Concessione mineraria Padulazzu

RICHIESTA DI RILASCIO DELLA CONCESSIONE MINERARIA

INTEGRAZIONI AL PROGETTO INTEGRATO DI
Coltivazione mineraria e riabilitazione ambientale
Valutazione di Impatto Ambientale

Settembre 2022

Coefficiente di intensità sismica positivo

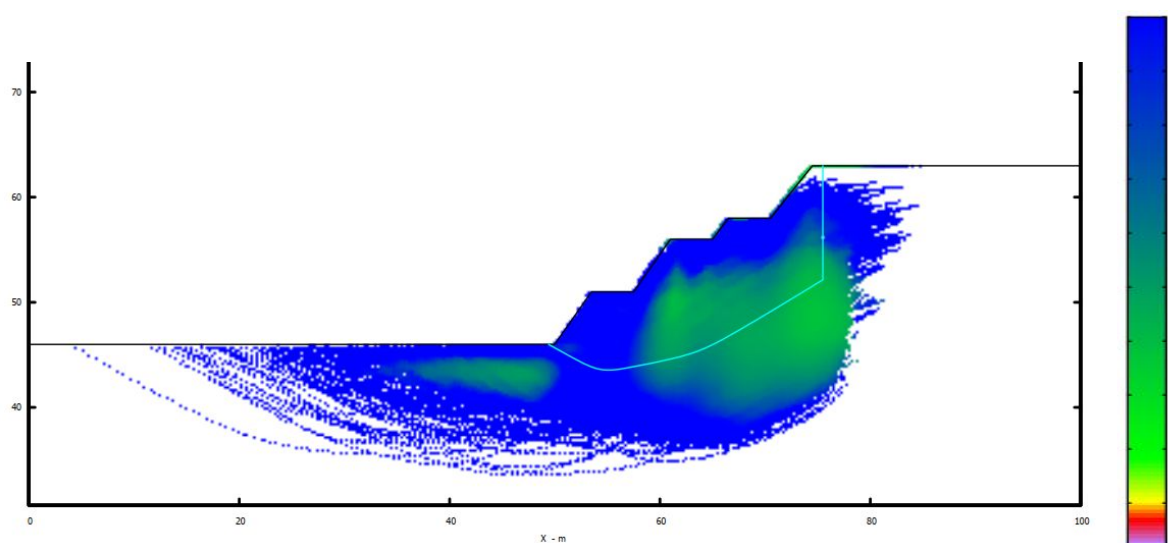
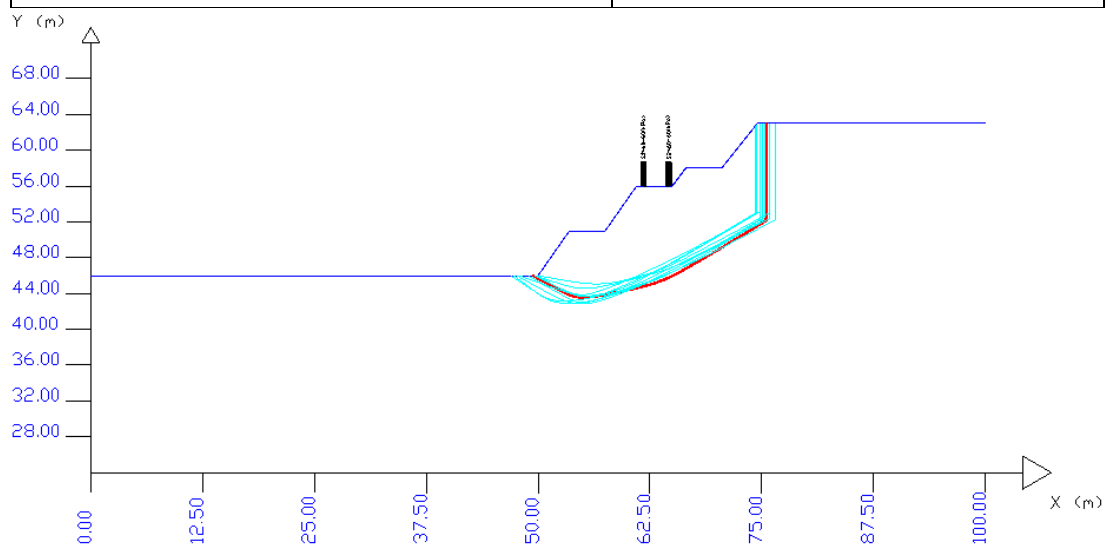
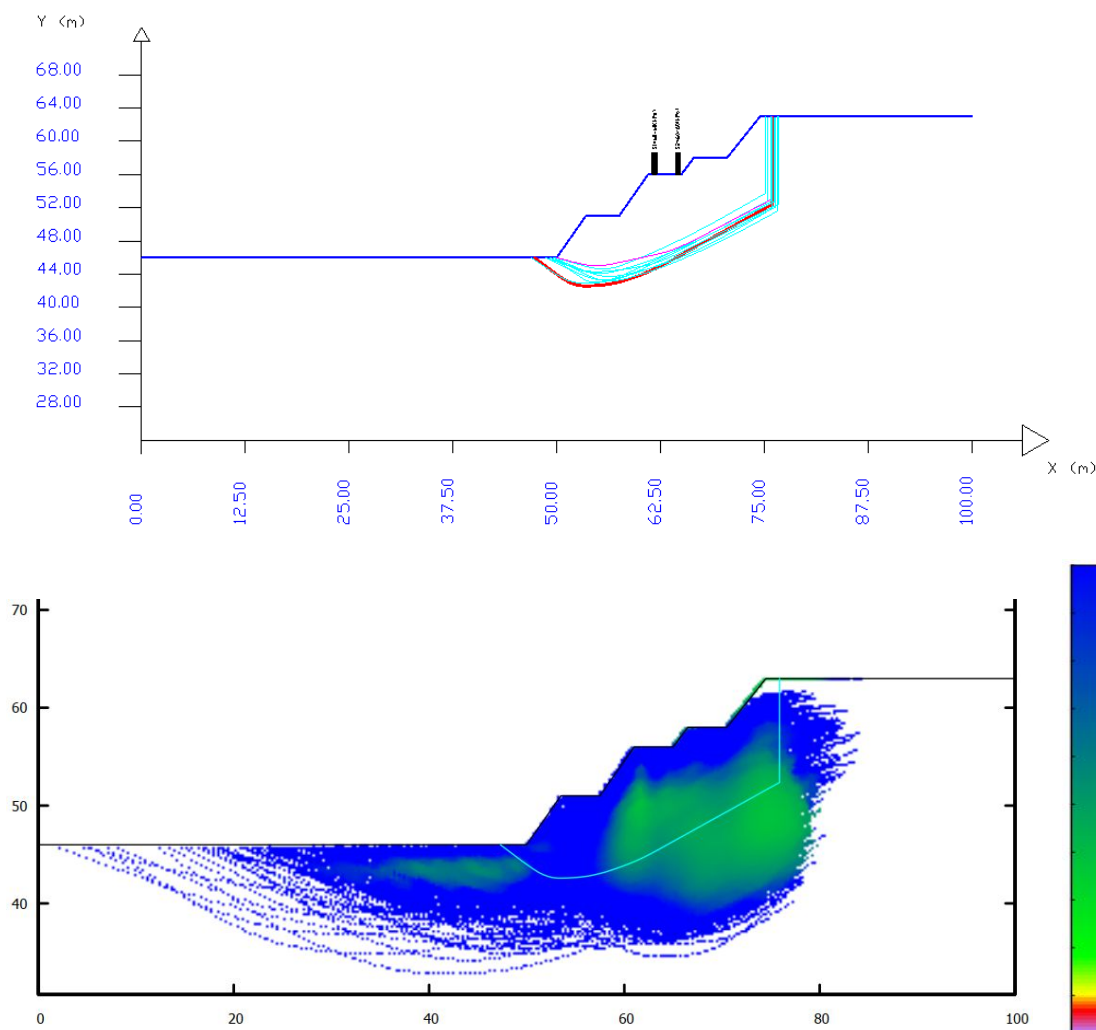
- verificare, mediante il calcolo di stabilità del fronte gradonato prospiciente alla condotta dell'En.A.S., se la distanza di 10 m prevista tra il ciglio dello scavo di coltivazione e la medesima condotta, in relazione alle caratteristiche geomeccaniche degli strati interessati ed al possibile dilavamento delle superfici esposte, sia sufficiente a garantirne la salvaguardia.

Le verifiche in condizioni sismiche quindi dinamiche, sono state effettuate con coefficiente di intensità sismica orizzontale e verticale, utilizzando il metodo di Morgenstern & Price e di Janbu rigoroso analizzando 10000 superfici.

Le verifiche sono state effettuate nel momento di massima altezza dello scavo quindi nelle condizioni teoriche di maggiore instabilità.

Tali verifiche in relazione alla presenza della tubazione, hanno considerato lo spazio occupato dalla stessa al fine di verificare se questa era potenzialmente interessata dalla presenza dello scavo andando a coprire una fascia di 25 metri ben più ampia di quella di 10 metri prevista come fascia di rispetto come indica l'immagine seguente.

Le verifiche di stabilità, come indicano le immagini seguenti, non mostrano una instabilità prodotta dallo scavo nella sua massima estensione, infatti nell'area della presenza della tubazione, i fattori di sicurezza mantengono valori superiori al valore 7 (colori delle tonalità del blu) e non si individuano aree di instabilità locale.

Fattore di sicurezza	6.0985-6.2776
----------------------	---------------

<i>Fattore di sicurezza</i>	6.1315-6.2654
<i>Efficienza nella generazione delle superfici</i>	15.113
<i>Stabilità numerica delle superfici generate</i>	93.54
<i>Surplus di resistenza valore minimo kN/m</i>	5097,6
<i>Carico su gradone</i>	Si

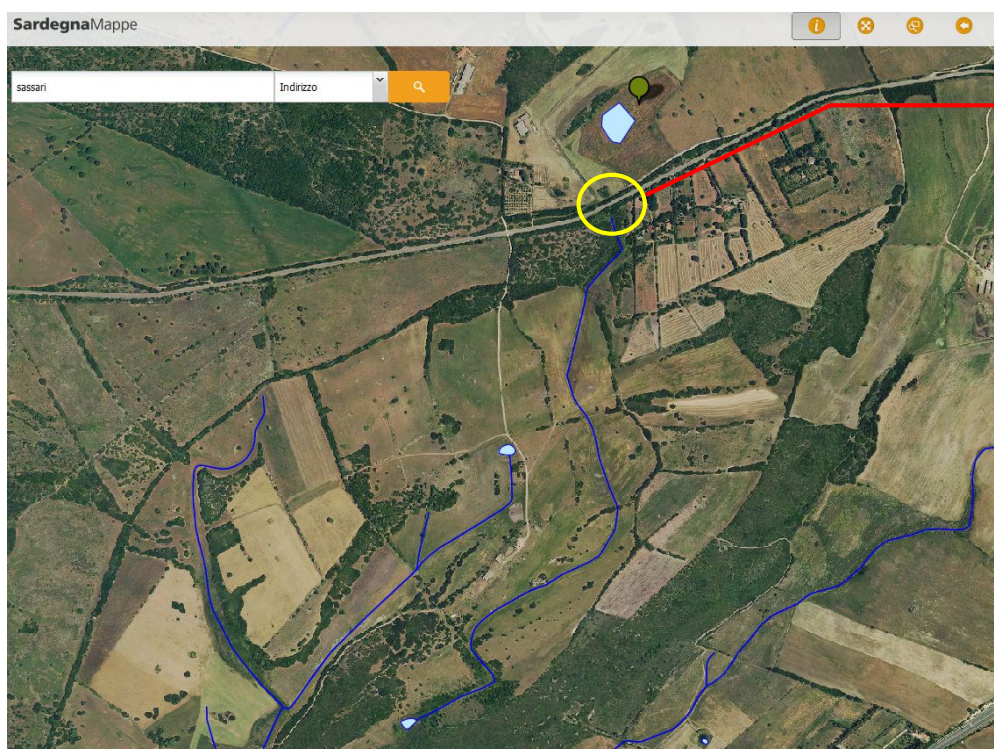
- In relazione alla gestione delle acque meteoriche è necessario un approfondimento dei calcoli relativi al dimensionamento della vasca di fondo scavo, ricettore sia delle acque meteoriche dilavanti l'area estrattiva, sia dell'eventuale scarico della condotta delle acque dell'ENAS. Inoltre è necessaria una descrizione più dettagliata del punto di scarico della acque pompate dalla vasca a seguito dei processi di decantazione e reimmesse nel reticolo idrografico. Il proponente dovrà chiarire meglio se e come intende procedere alla creazione del canale di scarico delle acque di eduazione verso il sottopasso della SP (punto 5 pag. 43 dello SIA). Sarà opportuno inoltre fornire maggiori informazioni sul recapito finale del canale nel quale dovranno essere immesse le acque di fondo scavo, rispetto al reticolo idrografico presente a sud della miniera. Infine, si ritiene utile, già in questa fase, acquisire gli esiti analitici dei campionamenti delle acque della vasca di fondo scavo della miniera Padulazzu eseguiti nell'ambito della pregressa attività estrattiva. Tali informazioni sono propedeutiche alla valutazione della loro compatibilità ambientale ai fini della prevista immissione nel corpo idrico a seguito del processo di decantazione.

Il nostro sistema, da mettere in atto in caso di questa esigenza, come indicato nell'allegato 3 alla presente, prevede una vasca di accumulo a fondo scavo con capacità pari a 1000 mc.

L'acqua accumulatasi nella vasca, sarà edotta dalla stessa attraverso una motopompa di portata pari a 1600 l/min, convogliata attraverso tubazioni e rilasciata nella canaletta costruita per far fronte all'onda di piena.

Prima della sua immissione nella canaletta e quindi nel compluvio del sottopasso, dal pozzetto di presa campione situato dopo la vasca di accumulo, l'acqua sarà prelevata per essere inviata al laboratorio di analisi che rilascerà il certificato di analisi e solo dopo la comparazione con i limiti di legge e valutata la sua idoneità, si procederà alla eduazione dalla vasca di accumulo.

Sottopasso SP

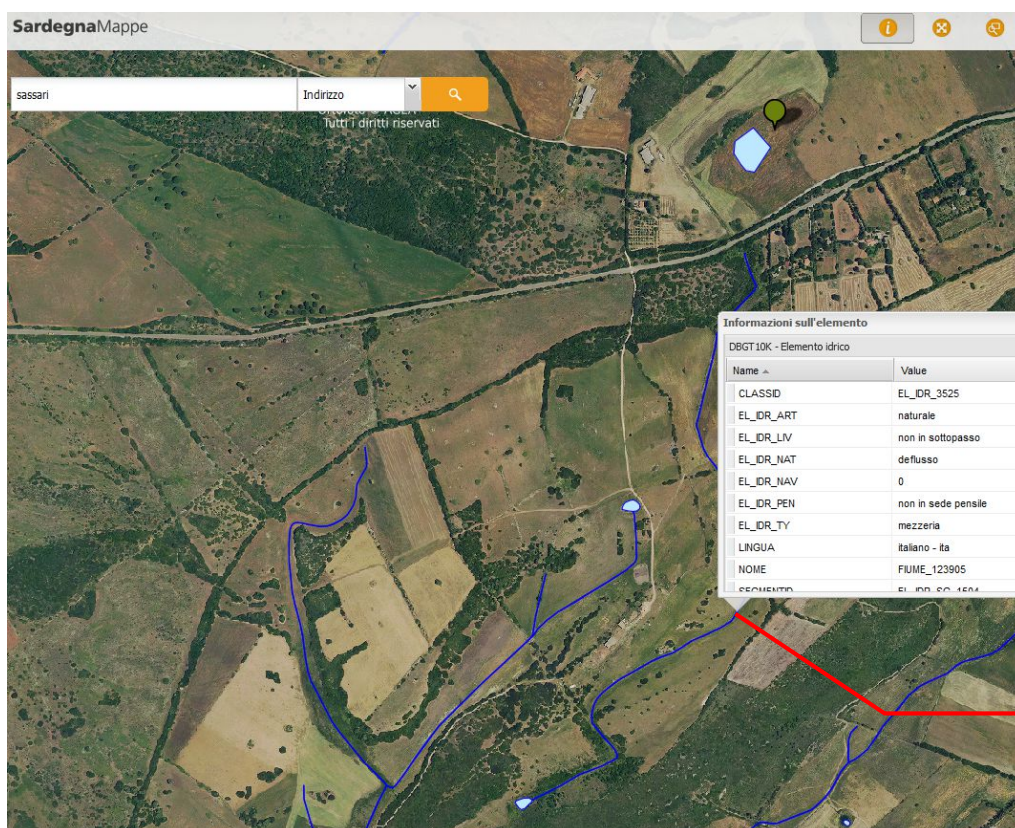
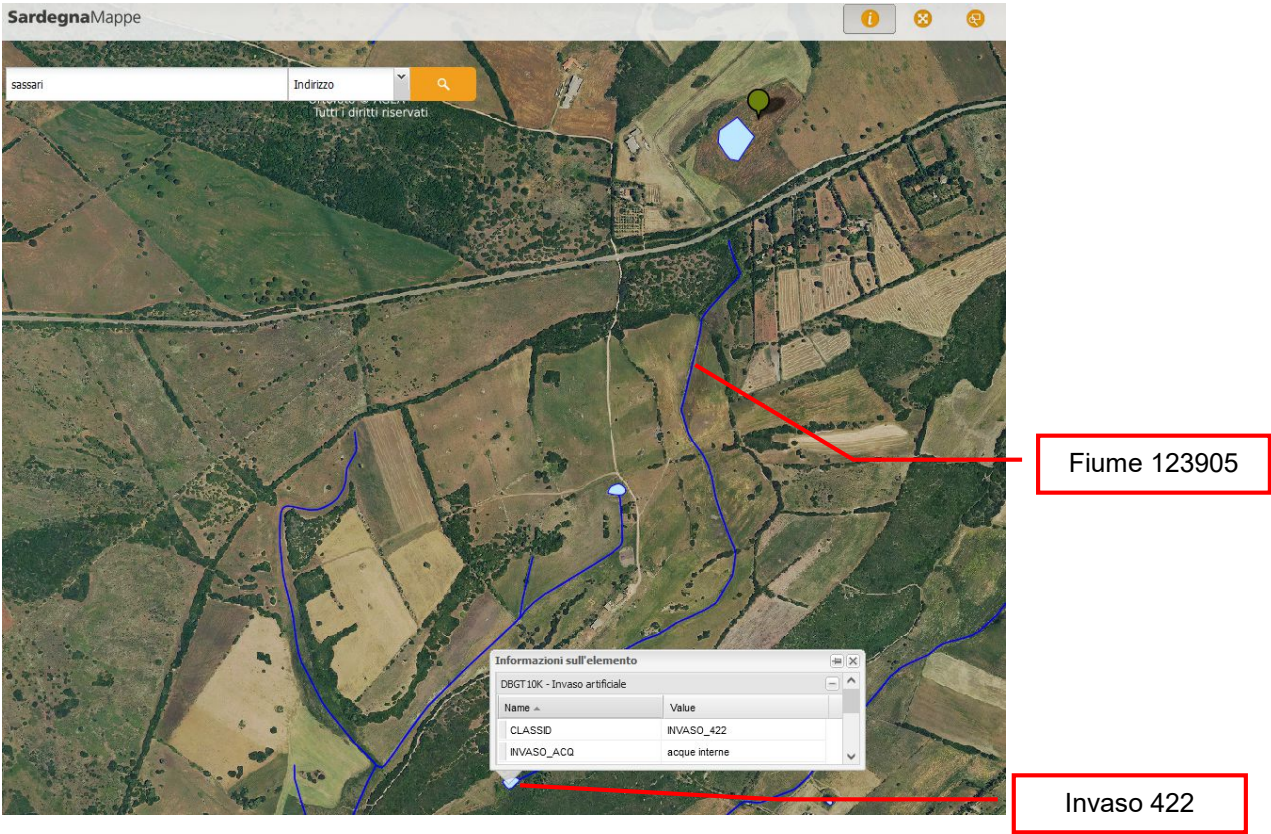
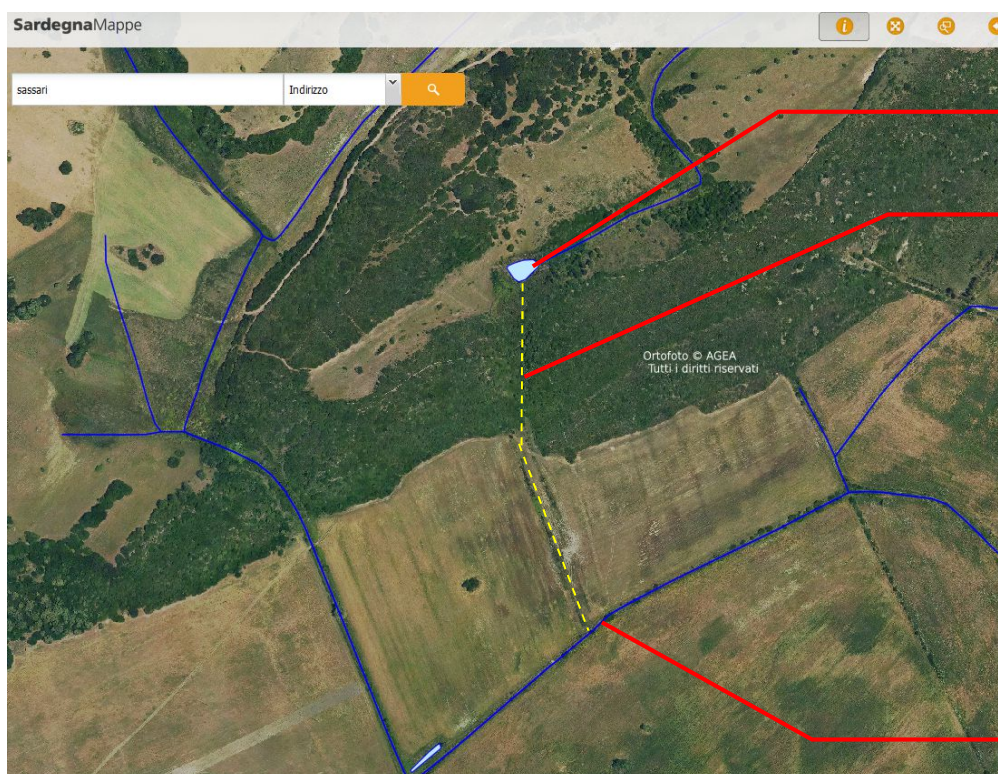
- descrivere le caratteristiche della rete di raccolta delle acque meteoriche di ruscellamento e le modalità di convogliamento verso il reticolo naturale attraverso il sottopasso della S.P. n. 65, indicando la portata di progetto e rappresentando, attraverso elaborati grafici in scala adeguata, il percorso delle acque sino all'immissione nel medesimo reticolo, fermo restando quanto rilevato dall'A.R.P.A.S., con la nota prot. n. 12116 del 13.04.2022 allegata alla presente.

Le acque edotte e precedentemente chiarificate, vengono immesse nel reticolo di seguito indicato

4. Dall'invaso 422, le acque attraverso un compluvio naturale presente come indicato dalle immagini seguenti e come visibile sul terreno, si immette sul fiume 84538.

Al momento del sopralluogo il compluvio era in secca. Il livello dell'acqua nell'invaso 422, al momento del sopralluogo, era al di sotto del livello di sfioro di circa mezzo metro.

Area dei futuri lavori

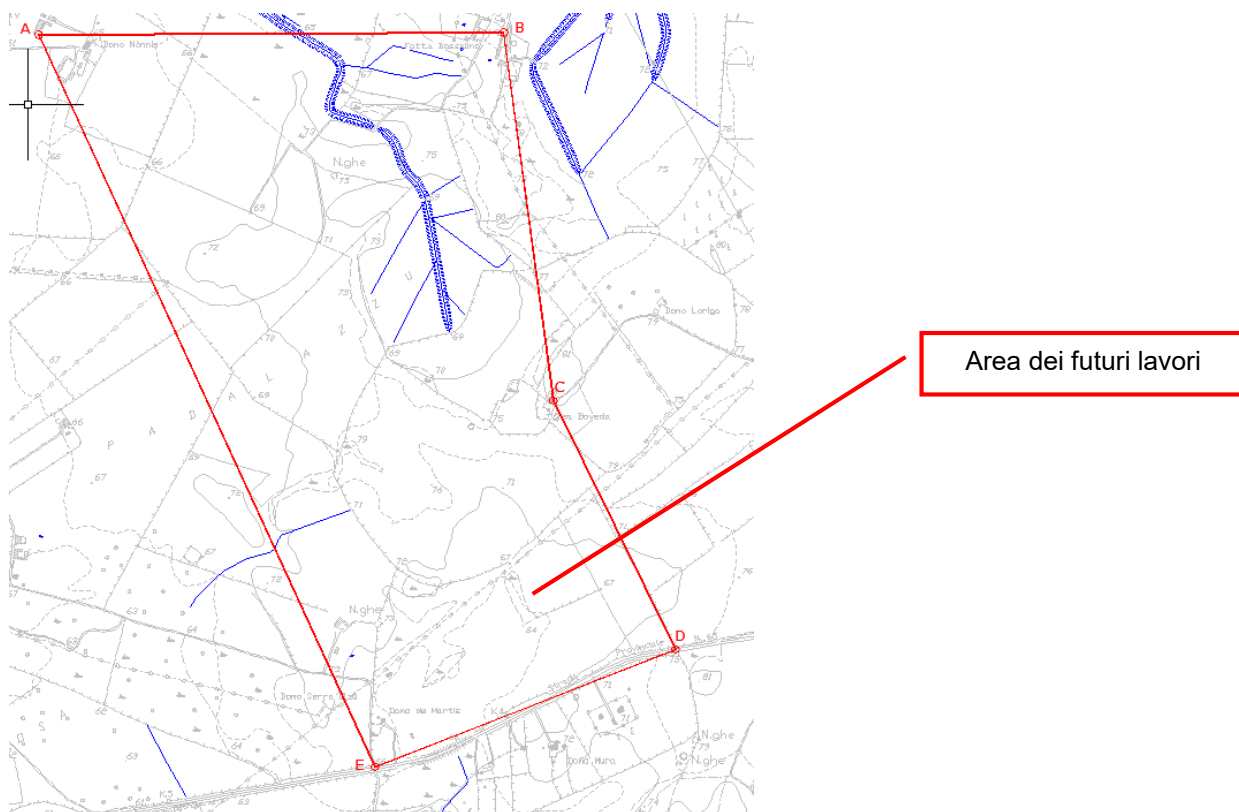
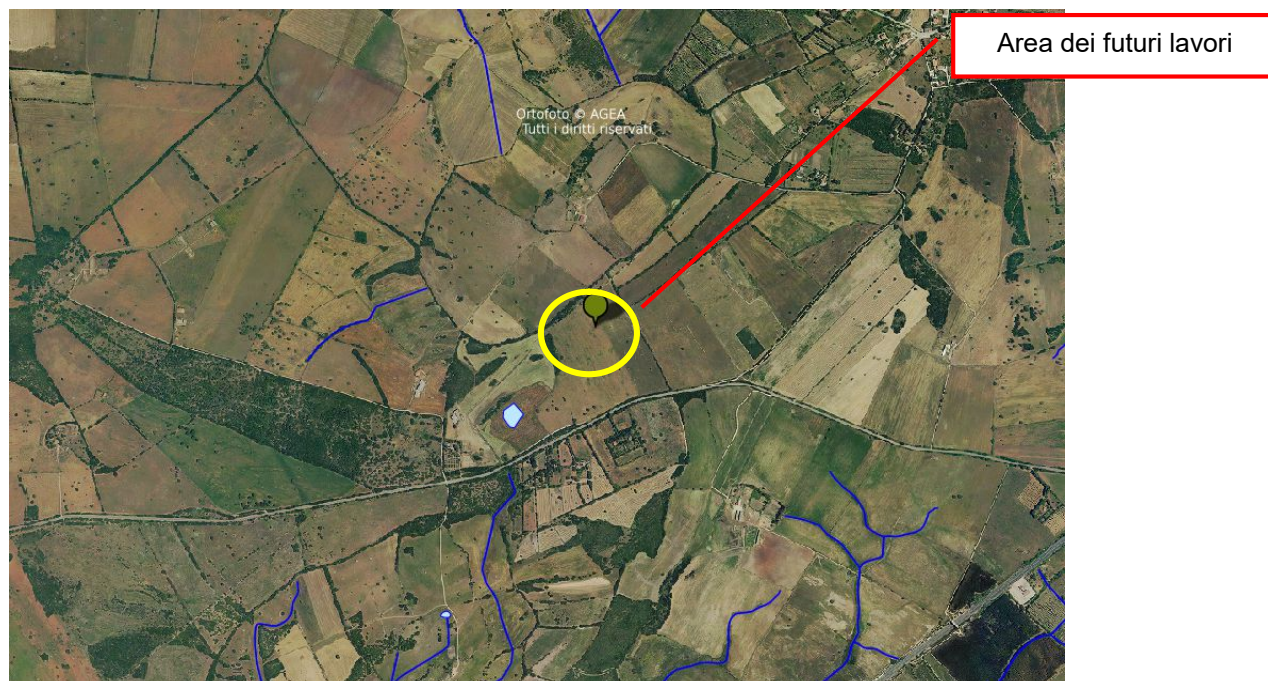
In relazione alla nota dell'Assessorato dei Lavori Pubblici della RAS, Servizio del Genio Civile di Sassari con N. Reg. 20/21. - Rif. cod. prat.: IA 2021-0544 in cui si indica che

In merito a tale richiesta, si fa presente che la zona dei lavori non interessa l'intera superficie della concessione che è pari a 186 ettari (area amministrativa) ma una superficie nettamente inferiore e pari complessivamente a 15 ettari (comprese aree logistica, aree di deposito materiali, aree di manovra dei mezzi e aree interessate dalla coltivazione) posizionata a sud rispetto all'area della stessa in cui non sono presenti elementi idrici che interferiscono con l'area dei lavori, come indicato nella tavola 6 (Inquadramento idrologico su base IGM) allegata allo SIA e come mostrano le immagini seguenti:
